PCN

(Product change notification)

| Serie / Artikel | 8320-6-2-80 |
| | USB 3.1, Type C horizontal |

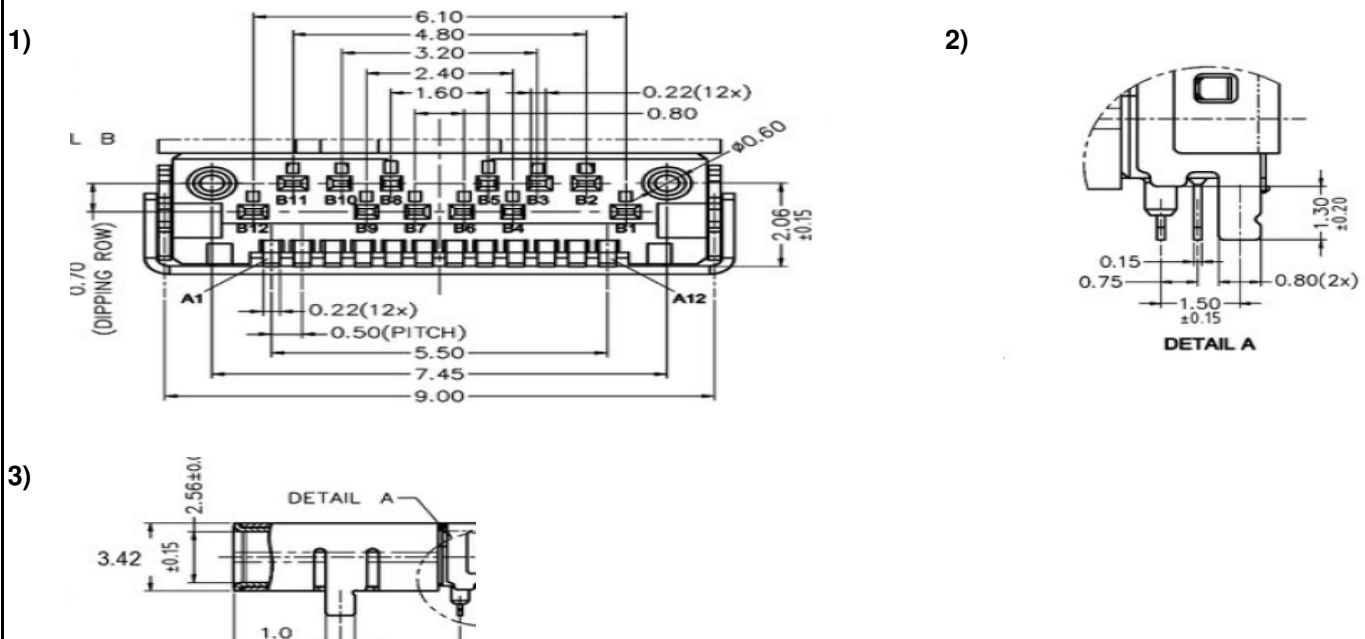
- 1) Das Kontaktmaß der Lötkontakte von 0,25/0,28 mm ändert sich auf 0,22 mm
- 2) Das Abstandmaß der ersten Reihe der Lötkontakte zum Gehäuse von 0,70 mm ändert sich auf 0,75 mm.
- 3) Die Bauteilhöhe ändert sich von 3,50 mm auf 3,42 mm
